VYSVĚTLENÍ ZADÁVACÍ DOKUMENTACE Č. 6

Zadavatel:	Povodí Odry, státní podnik <u>Sídlo:</u> Varenská 3101/49, Moravská Ostrava, 702 00 Ostrava, Doručovací číslo: 701 26 <u>IČO:</u> 70890021
Název veřejné zakázky:	02.040 Opatření v úseku Zátor-Loučky, OHO, stavba č. 4396
Číslo VZ dle evidence zadavatele:	1775
Evidenční číslo veřejné zakázky ve Věstníku VZ:	Z2025-045614
VZ podle předmětu:	stavební práce
Limit veřejné zakázky:	nadlimitní
Forma zadávacího řízení:	otevřené řízení
Profil zadavatele:	https://zakazky.eagri.cz/profile_display_1126.html

Objekt: **040.11.1 - Úprava koryta v úseku km 0,000 – 0,950 63**

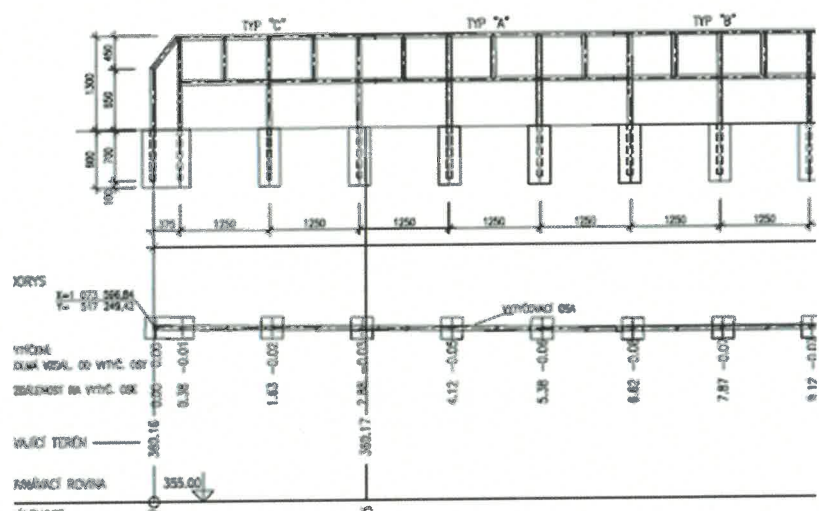
U objektu 040.11.1 je ve výkazu výměr požadována montáž zábradlí přichyceného vruty do betonového podkladu.

V technické zprávě a ve výkresové dokumentaci je však uvedeno, že zábradlí má být kotveno do betonových patek.

Bude upraven popis položky?

ODPOVEĎ ZÁDAVATELE:
Zábradlí bude kotveno do betonových patek. V soupisu prací je upravena položka pro montáž ocelového zábradlí zabetonovaného (Pol. č. 86).

Objekt: **040.31.3 - Nový silniční most ev.č. 4585-8 v km 1,297 93 (TPE km 82,510)**

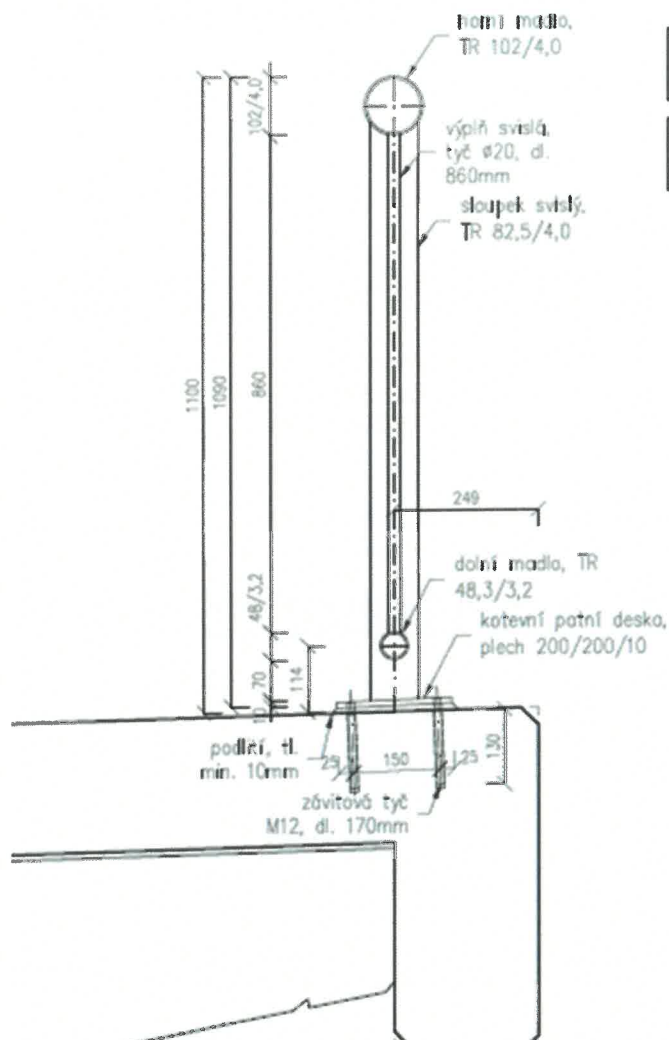
U objektu 040.31.3 je ve výkazu výměr požadována osazení mostního ocelového zábradlí nespímatelného do betonu říms přímo.

*Ve výkresové dokumentaci je zábradlí uchyceno s pomocí patních desek a závitových tyčí (snímatelné).
Bude upraven i popis této položky?*

Zábradlí bude kotveno přes kotvení desky pomocí chemických kotev do betonu říms. Vytvořena R položka na osazení zábradlí (Pol. č. 132).
